Memo

Datum	13 mei 2020	Documentnummer
Afzender	K. Harmsen	Telefoonnummer
Afdeling	Beheer Watersysteem	
Onderwerp	Memo standpunt Waterschap Vallei en Veluwe HS-Kabel onder Valleikanaal Veenendaal

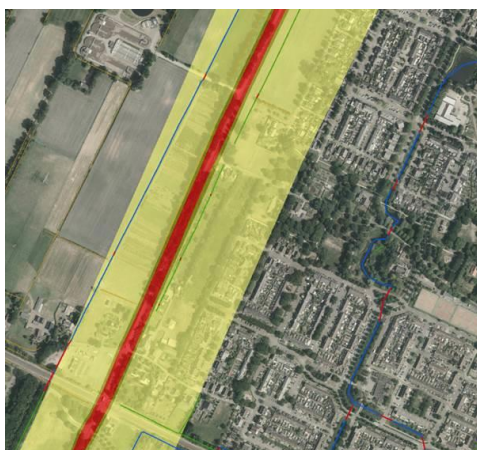
bouw van een stuw bovenop het kabeltracé onderzocht. Dit alles met het doel om toekomstige dieptes van damwandplanken helder te krijgen. Uit deze onderzoeken is gebleken dat de maximale lengte van damwandplanken in toekomstige situaties tot 8 meter onder de waterbodem geplaatst worden (tot -5.50 NAP). Er zijn tot op heden geen aanleidingen om werkelijk een stuw te bouwen op deze locatie. De huidige lengte van de damwandplanken in het Valleikanaal is niet bekend.

Het valleikanaal dient te allen tijde op goede diepte te zijn om de waterafvoer van het achterliggend gebied te kunnen garanderen. Waterschap Vallei en Veluwe heeft hiervoor een leggerprofiel/ leggerdiepte waaraan het kanaal minimaal moet voldoen. Als er aanwas van zand of slib is moet Waterschap Vallei en Veluwe het kanaal baggeren. Voor zowel toekomstige baggerwerken evenals de toekomstig te plaatsen damwandplanken is het van belang dat Waterschap Vallei en Veluwe zonder restricties van Tennet deze werken kan uitvoeren. De kabel moet diep genoeg onder de bodem van het kanaal liggen zodat bovenstaande onderhoudswerken ongestoord plaats kunnen vinden.

- Waterschap Vallei en Veluwe stelt de eis dat de kabels minimaal 10 meter onder de waterbodem van het valleikanaal komen te liggen (-7.50 NAP). Deze diepte moet ook ter hoogte van de damwanden/ oeverlijn gehandhaafd worden en mag daarna pas omhoog gebracht worden voor een aansluiting in een boorput. Hiermee houdt Waterschap marge aan ten opzichte van de maximale lengte planken die toekomstig nodig zijn.
- Baggerwerken en beschoeiingswerken mogen onverlet doorgang plaatsvinden zonder vergunningsplicht of restricties vanuit Tennet. De werkzaamheden van Waterschap Vallei en Veluwe worden bekend gemaakt middels graafmeldingen bij KLIC.
